改善箇所説明図

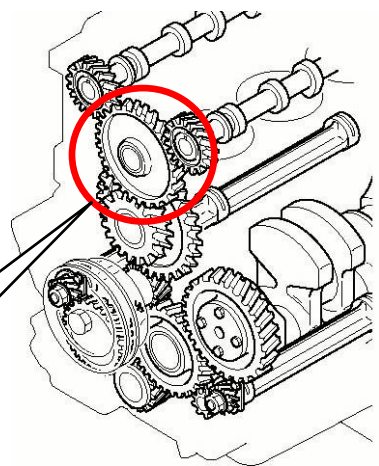
基準不適合発生箇所

原動機のカムシャフト駆動用ヘッドアイドルギヤの固定シャフトつば部の強度に余裕がないため、劣化したエンジンオイルの使用等により、ブッシュの摩耗が早まりブッシュと固定シャフトの間にガタが生じる場合がある。そのため、そのまま使用を続けると、シャフトつば部の付け根に過大な応力が発生することがあり、つば部が破損してギヤが周辺部品と干渉し、最悪の場合、当該ギヤの噛み合いが外れて、エンジンが停止し再始動不能となるおそれがある。

改善の内容

全車両、固定シャフトのつば部厚さを増大した対策品に交換し、アイドルギヤを新品と交換する。
